关于 E 变频柜机、天花机附件袋位  
置说明的通知

文件号:JS2009-014

图一

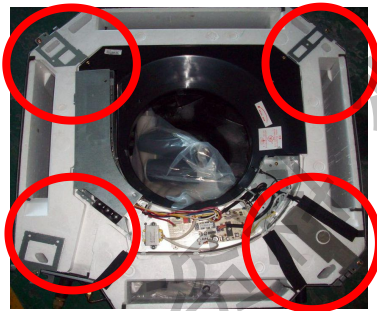
四月份市场开箱时发现 E 系列变频柜机说明书附件袋夹在面板与开关门之间，见下面图一所示：

有部分说明书可能滑落到开关门与面板夹层中，开关门功能存在隐患。

目前工厂内部已把说明书附件袋重新固定：天花机固定在机器内部接水盘上，E 系列变频柜机说明书放在出风框珍珠棉防护板上部，同时做了划线、盖章等防呆措施。

因此，各销售公司和各签约技术服务单位，在安装 4 月份前生产的 E 系列变频柜机、5 月份前生产的酷风天花机时，如找不到说明书附件袋时请注意在机器内部查找，以避免附件袋遗漏在机器内部而导致运转时出现噪音等问题。
